Mission régionale d'autorité environnementale

Grand Est

**Avis sur le projet de centrale photovoltaïque au sol de
Chênet sur les communes de Hauteville et Sapignicourt
(51) porté par la société CPES CHÊNET**

n°MRAe 2023APGE29

Figure 4 – zones humides (en bleu foncé)

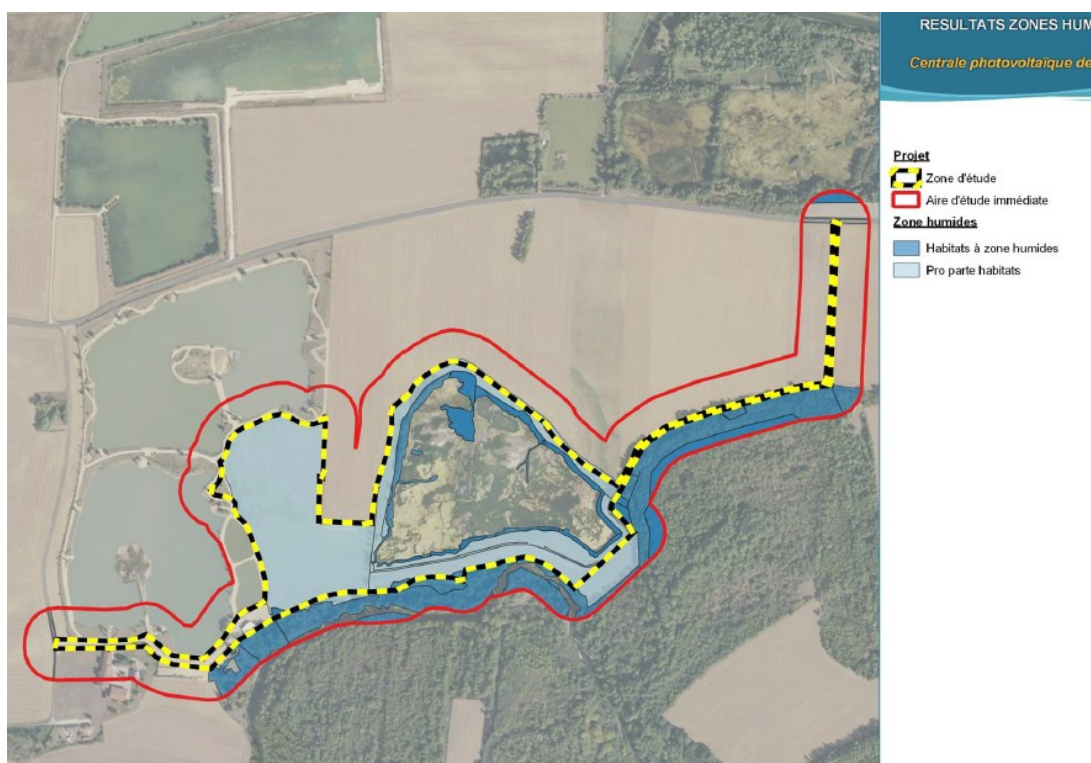
- **faire figurer sur une carte les 9,453 ha de zones humides et les limites du projet de la centrale photovoltaïque, et préciser le cas échéant quelle part de zones humides se trouve dans les 8,66 ha clôturés du projet ;**

Le dossier comporte une expertise de terrain qui met en évidence la présence de zones humides couvrant une surface totale de 9,453 ha, située à l'intérieur de l'aire d'étude immédiate (cf figure 4 du présent avis).

L'Ae a estimé en lisant le dossier que la partie bleu clair sur la figure 4 du présent avis n'était pas zone humide, le caractère humide de ces habitats n'ayant pas été confirmé par les expertises de terrain pour le critère botanique. Cependant, il n'est pas mentionné clairement que cette zone bleu clair est non humide. Or, les panneaux photovoltaïques sont en totalité dans cette partie bleu clair. Il semble donc que l'ensemble de la zone humide soit évitée et qu'aucun panneau photovoltaïque n'y soit implanté, mais le dossier ne le mentionne pas clairement.

Figure 6 – carte des sensibilités paysagères

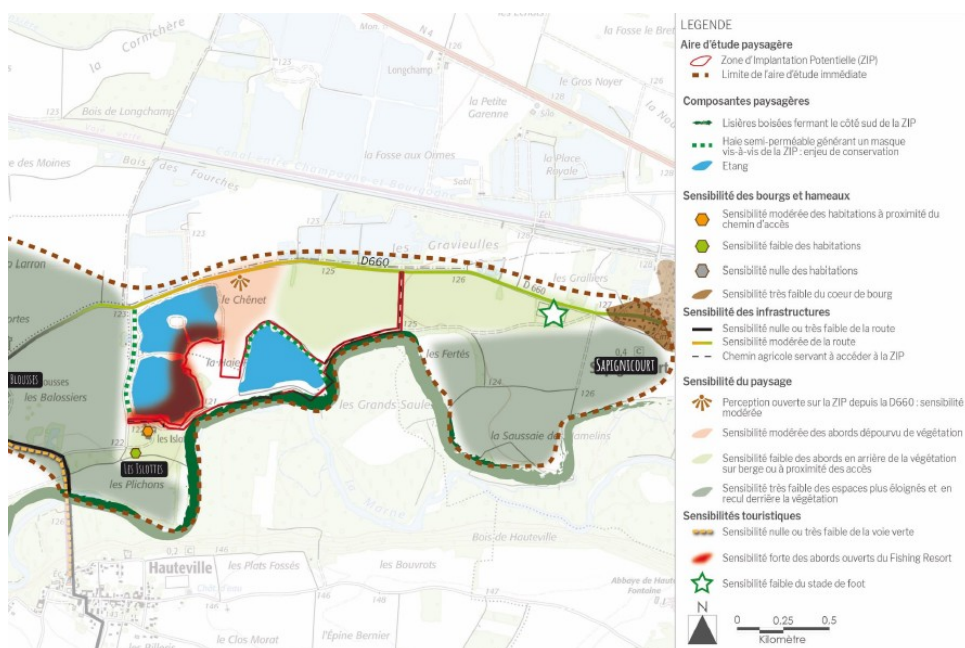
L'étude paysagère a montré que les sensibilités étaient localisées sur la route départementale D660 au nord du projet, et au niveau du lac de loisirs « Fishing Resort du Der » qui est adjacent au site. C'est le lieu le plus sensible, car directement en frange avec des perméabilités importantes sur le site d'étude depuis les étangs et chemins autour. Le chemin d'accès à ce lac de loisirs pourrait également être partagé avec le projet ; la sensibilité est donc forte, notamment en phase travaux.

Le dossier indique clairement que ces recommandations seront suivies à l'exception de l'accès au chantier par le côté est.

L'Ae recommande de privilégier l'accès par l'est pendant la phase de travaux, afin de limiter les nuisances vis-à-vis des étangs de loisirs.
